Sintesi documento M4
variante atrio e ingresso stazione

Comune di
Milano

concorso internazionale di progettazione
per una nuova connessione ciclopedonale
tra Lorenteggio e Ronchetto sul Naviglio

Collegamento tra atrio della stazione M4 e futuro Parco Lineare

Figura 2: Nuova Soluzione 2016

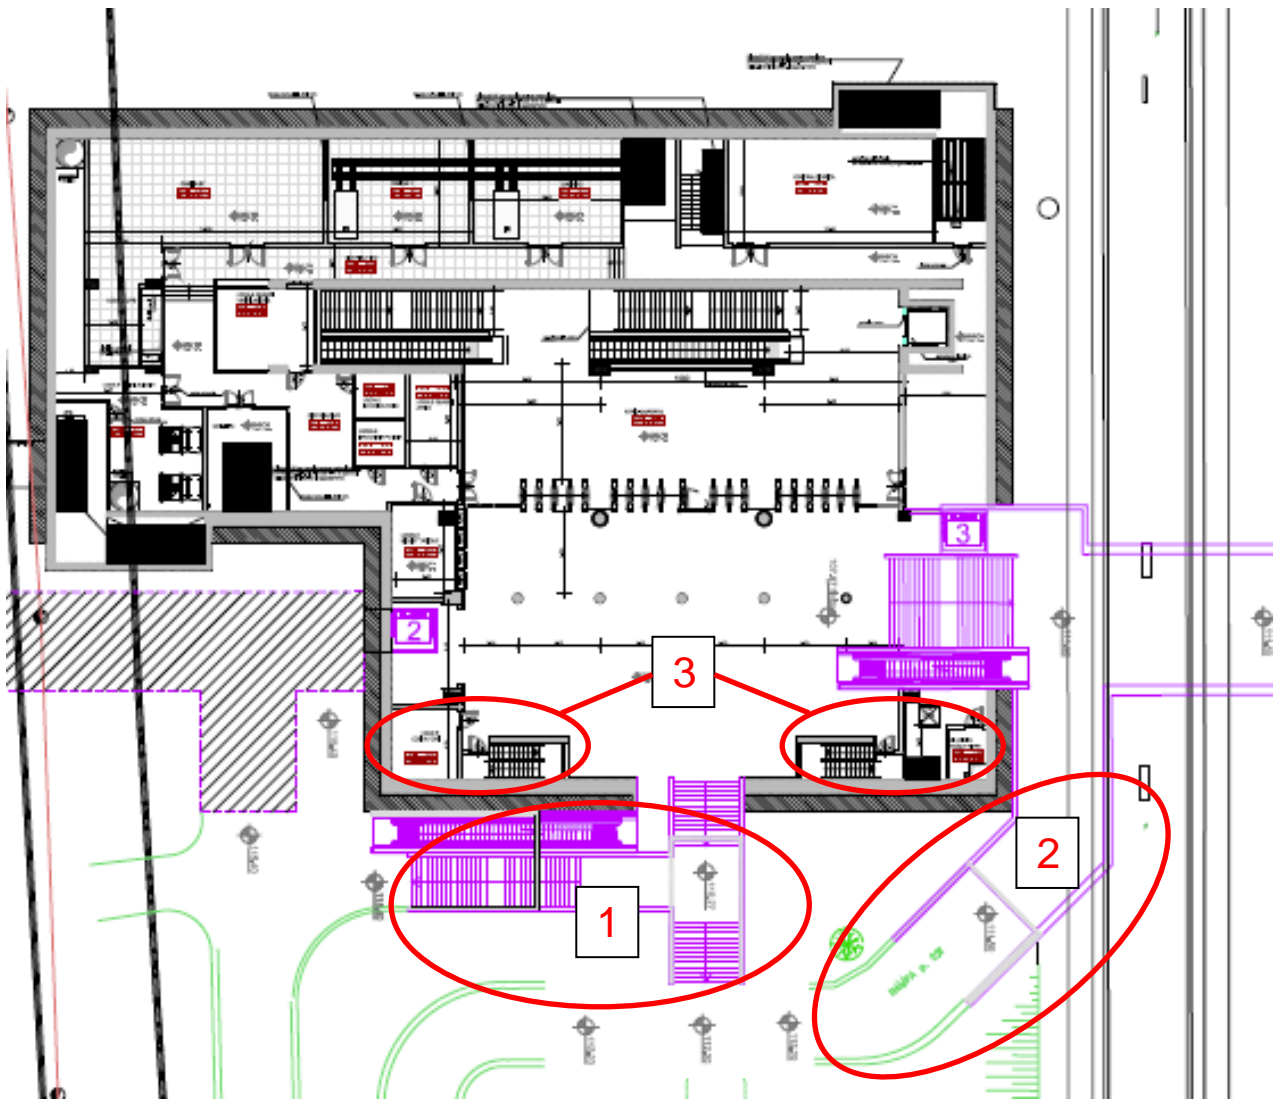
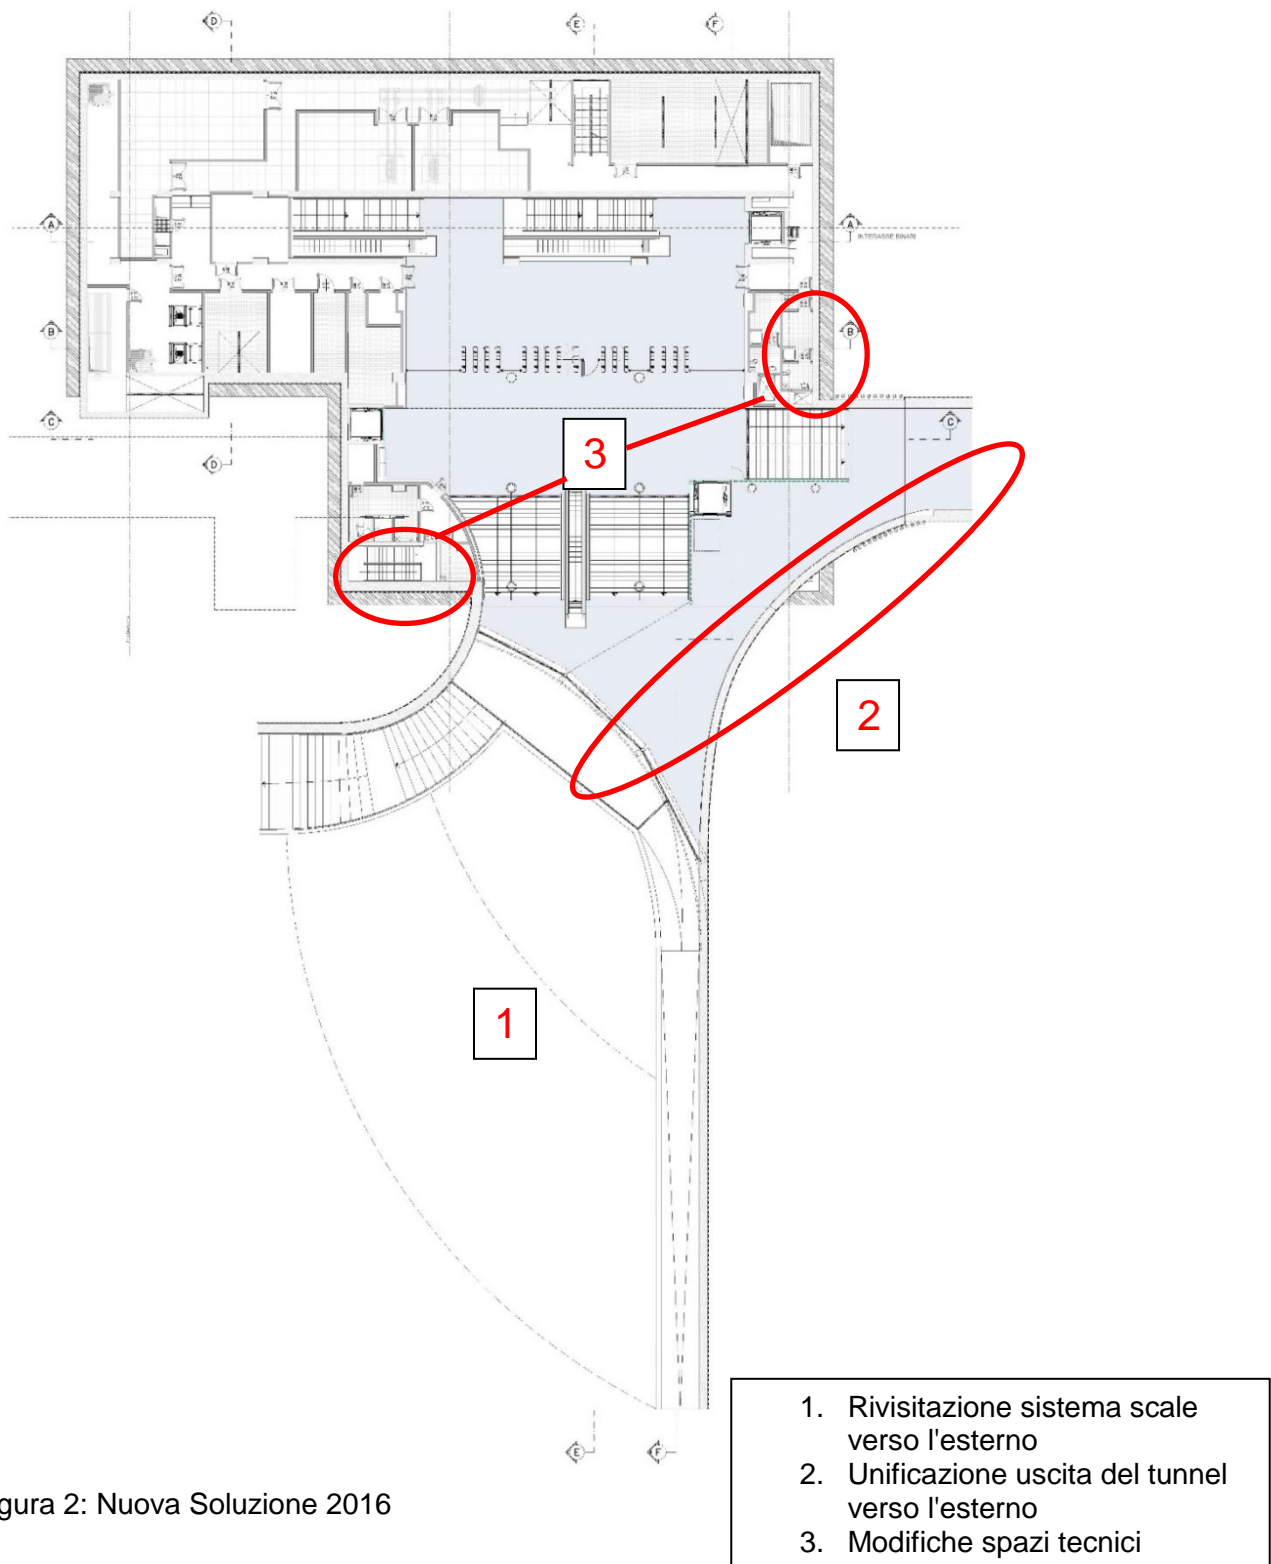
- Ridisegno delle rampe di scale verso l'esterno al fine di renderle maggiormente integrate con il sistema del parco lineare e di offrire all'utenza una maggiore visibilità dello spazio esterno fin dal superamento della linea dei tornelli;
- Unificazione del collegamento tra tunnel RFI e atrio di stazione in un unico passaggio unitario;
- Chiusura notturna della stazione e del sottopasso sul fronte principale in modo da evitare possibili zone coperte per la sosta notturna.
- Affinamenti minimi dovuti alla revisione generale.

1. Rivisitazione sistema scale verso l'esterno
2. Unificazione uscita del tunnel verso l'esterno
3. Modifiche spazi tecnici

Figura 4: Soluzione 2016, i flussi di stazione e stazione RFI verso l'esterno vengono unificati confluendo all'atrio di stazione. Il fronte della stazione viene aperto verso il parco e le scale di uscita ridisegnate in modo da accompagnare i flussi delle persone verso il parco stesso.

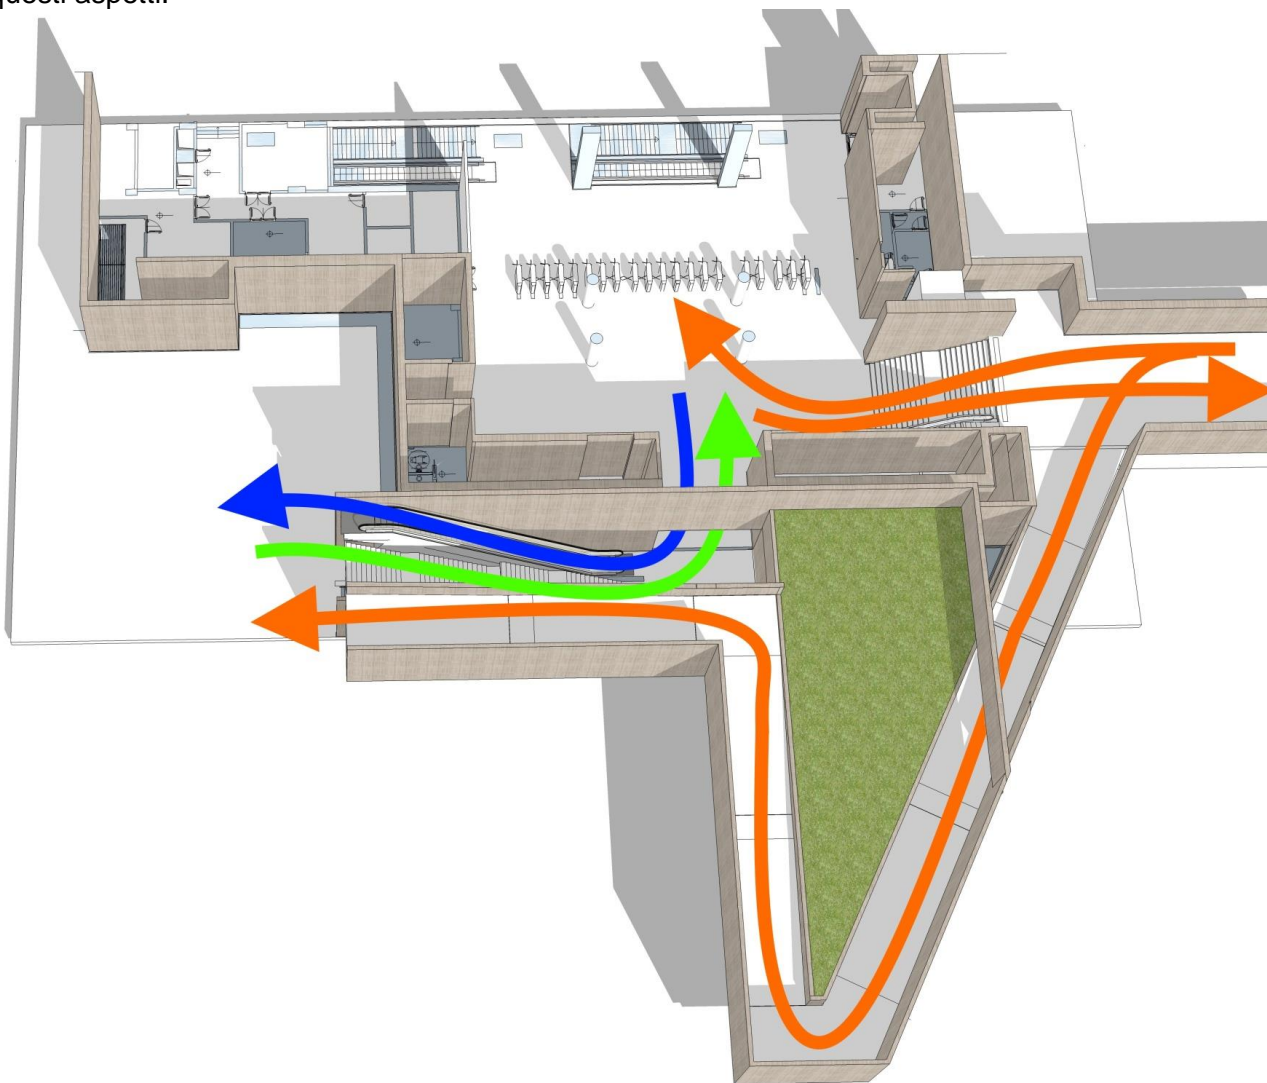
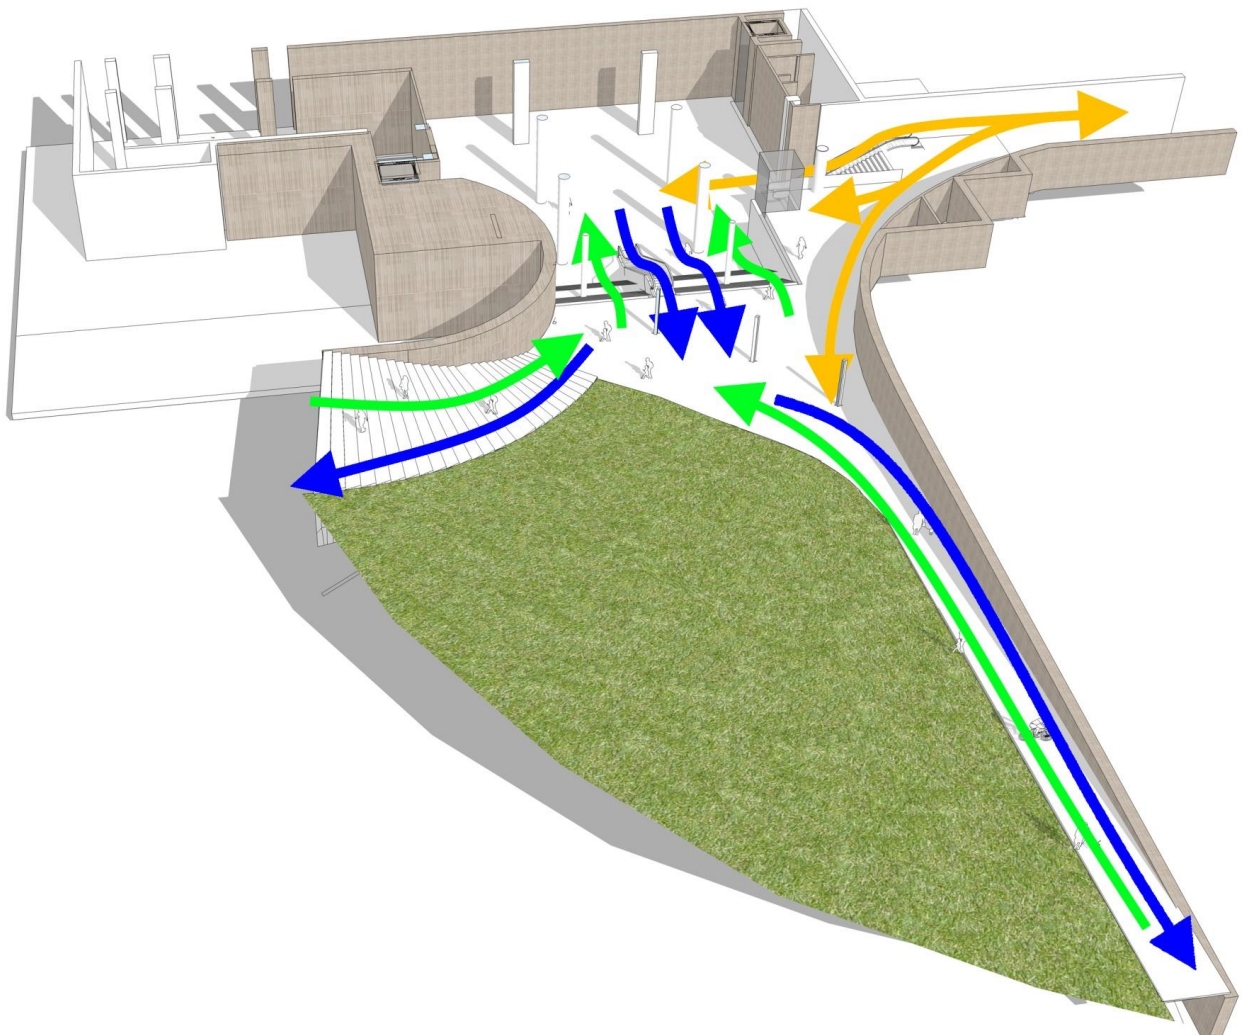
Figura 3: Soluzione 2015 (con inserimento rampa ciclabile), i flussi tra stazione e stazione RFI ed esterno sono disgiunti. Dalla stazione non si vede il parco.

Figura 5: Soluzione 2015, vista all'uscita della stazione prima della linea dei tornelli: l'esterno non è visibile.

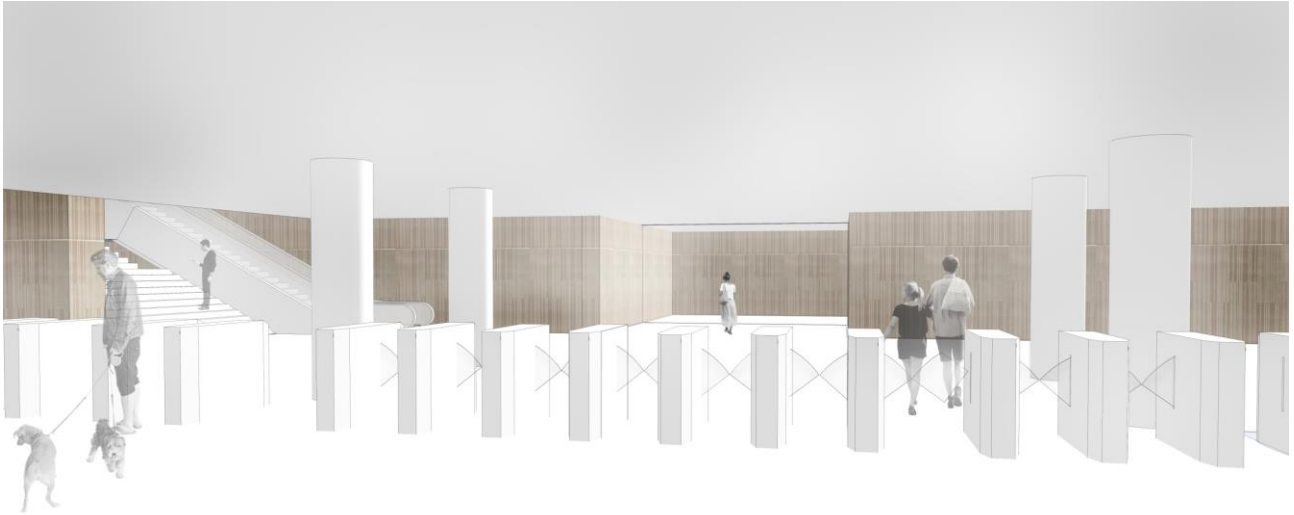
Figura 6: Soluzione 2016, la percezione dello spazio dalla linea dei tornelli cambia mediante la grande apertura che porta il Parco Lineare in vista oltre a consentire alla luce naturale di entrare nell'atrio di stazione.
